RELATÓRIO DE FISCALIZAÇÃO RF/DS/GSB/150/2020

Município: Muniz Freire

Assunto: Fiscalização do Sistema de Abastecimento
de Água (Bloco 3)

Figura 7 - Tampa do tanque de contato da ETA Muniz Freire - Sede.

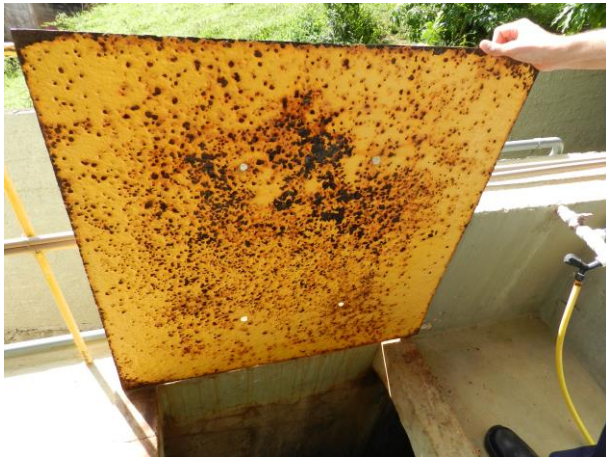
CONSTATAÇÃO C6: Necessidade de manutenção das tampas do tanque de contato e do reservatório 01 da ETA Muniz Freire – Sede, bem como das tampas do decantador, do reservatório retangular e do tanque de contato da ETA Piaçú.

Determinação D6: A Cesan deve realizar operação e manutenção adequada das unidades integrantes dos sistemas de abastecimento de água, de acordo com as exigências dos regramentos vigentes.
